société SCALANDES à Mont-de-Marsan

RAPPORT DE SYNTHESE SUR LA DEMANDE D'AUTORISATION D'EXPLOITER

EN VUE D'UNE PRESENTATION AU CONSEIL DEPARTEMENTAL D'HYGIENE

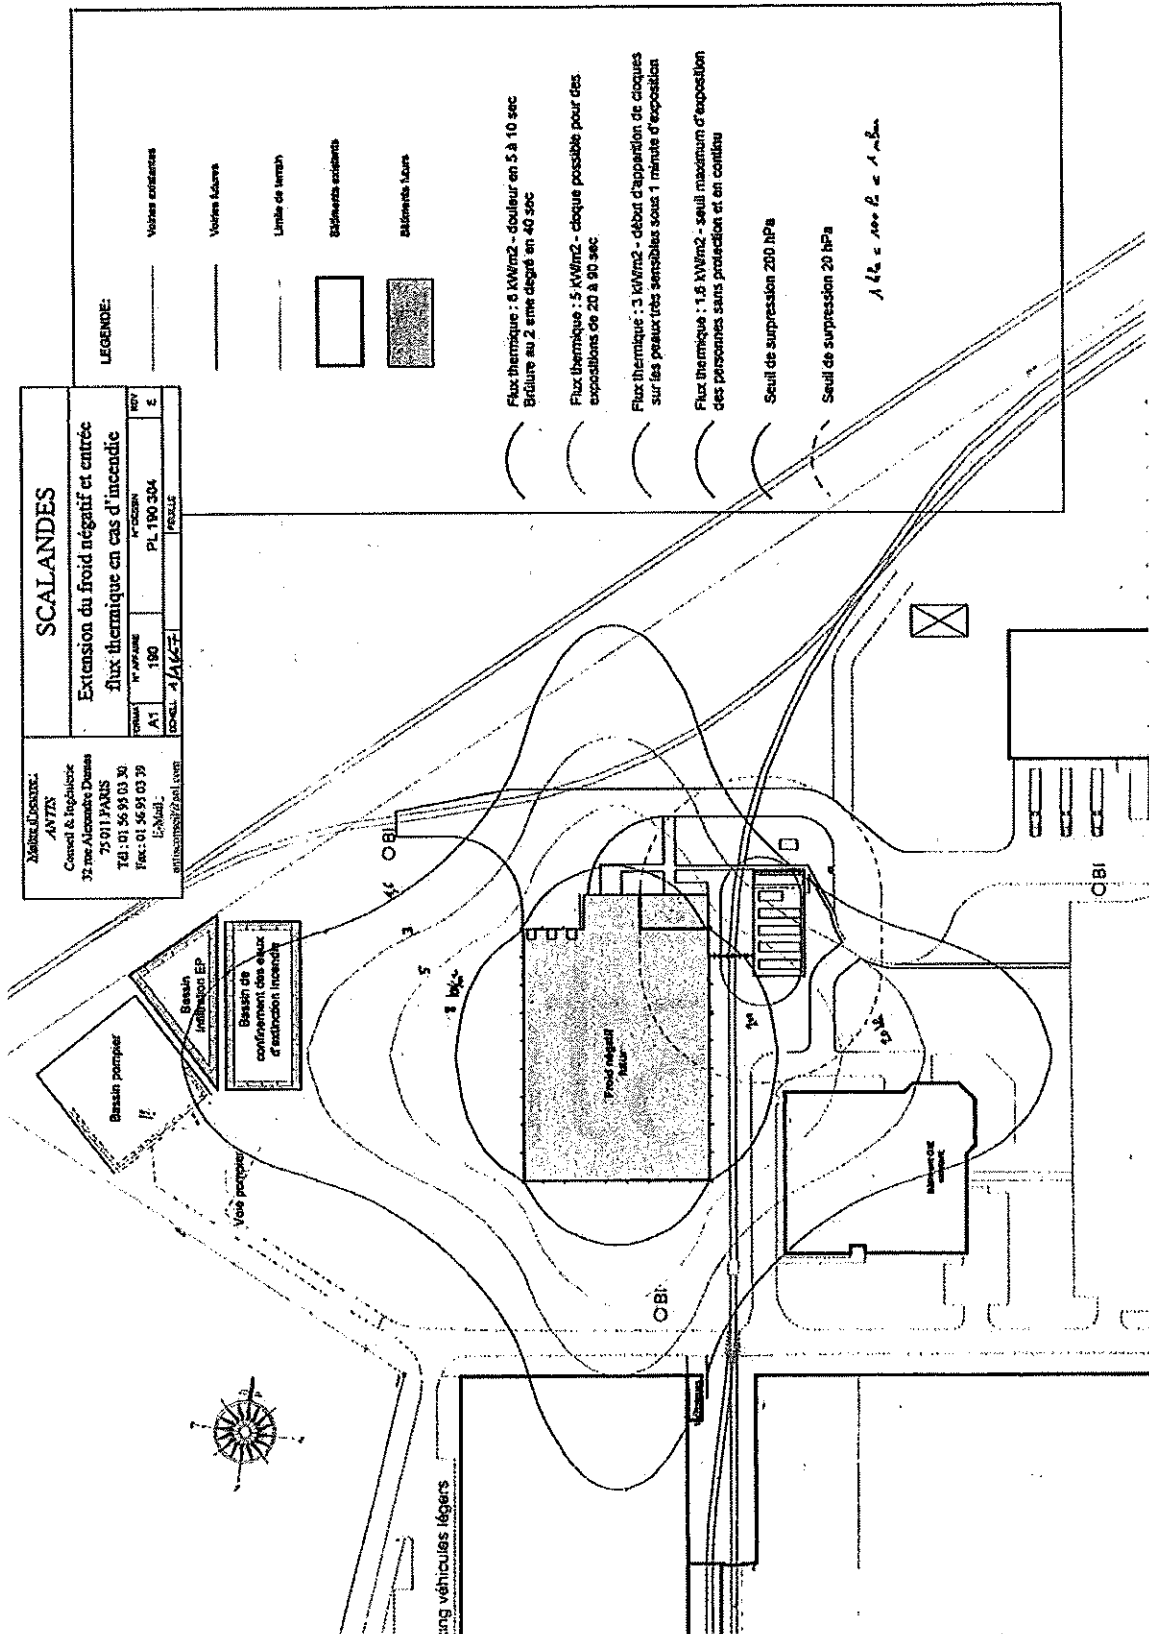
En cas d'incendie complet du nouvel entrepôt, le bassin de confinement des eaux d'extinction serait soumis à un rayonnement thermique proche de 3 kW/m^2 , cette valeur n'est pas très élevée, mais elle est suffisante, en cas d'exposition prolongée, pour affaiblir des matériaux plastiques tels que la membrane d'étanchéité. Début octobre 2005, nous avons demandé à la société SCALANDES de confirmer sa bonne tenue (et celle des équipements annexes) ou de préciser les conditions de protection additionnelles prévues.

L'étude des dangers détermine des zones de dangers représentant un flux thermique maximal, en limite de propriété, d'environ 2 kW/m², au Nord de l'entrepôt (côté voie ferrée), ce qui conforme au projet d'arrêté préfectoral du 4 octobre 2005, et les indications du dossier ICPE déposé non contraires aux dispositions réglementaires font foi. Pour ne pas exposer la voie ferrée actuelle ni altérer le potentiel des terrains voisins, nous proposons de conserver le flux limite de 3 kW/m².

Dans sa lettre du 20 octobre 2005, le représentant de la société SCALANDES déclare qu'un merlon de terre sera mis en place afin de protéger le bassin, contre un éventuel flux thermique. Cette mesure nous paraît pertinente.
